令和4年9月9日 公告

「生野消防署中川出張所漏水改修工事」

・設計書の一部に修正がありました。次の正誤表をご確認ください。

添付図面 図面番号6/7 立面図·雨水受詳細図(改修 1)

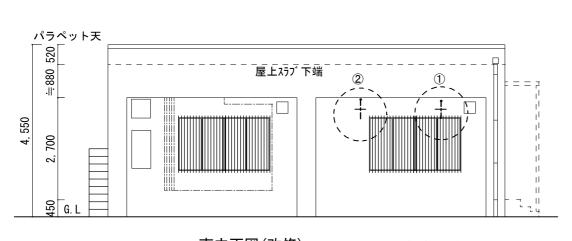
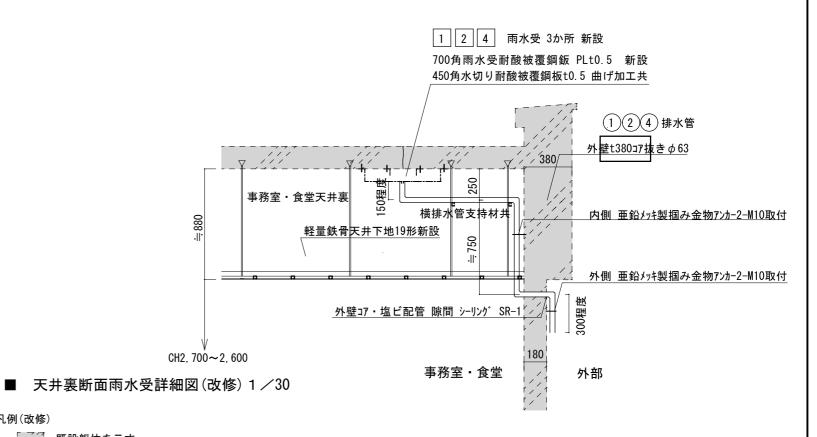
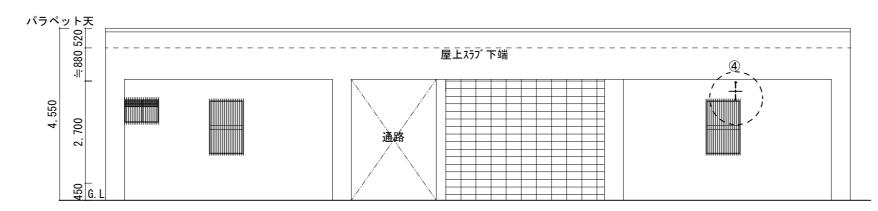
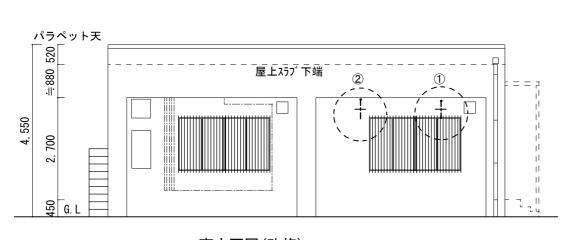
修正箇所	誤	ΙΈ
図面番号:6/7 「立面図・雨水受詳細図(改修1)」	別紙 1 のとおり	別紙2のとおり

訂正箇所

訂正箇所

700角雨水受耐酸被覆鋼鈑 PLt0.5 新設 450角水切り耐酸被覆鋼板t0.5 曲げ加工共 内側 亜鉛メッキ製掴み金物アンカ-2-M10取付 事務室・食堂天井裏 横排水管支持材共 1 2 4 排水管 軽量鉄骨天井下地19形新設 壁t180コア抜きφ63 外側 亜鉛メッキ製掴み金物アンカ-2-M10取付 300程度 外壁コア・塩ビ配管 隙間 シーリング SR-1 CH2, 700~2, 600 事務室・食堂 外部 ■ 天井裏断面雨水受詳細図(改修) 1/30

1 2 4 雨水受 3か所 新設
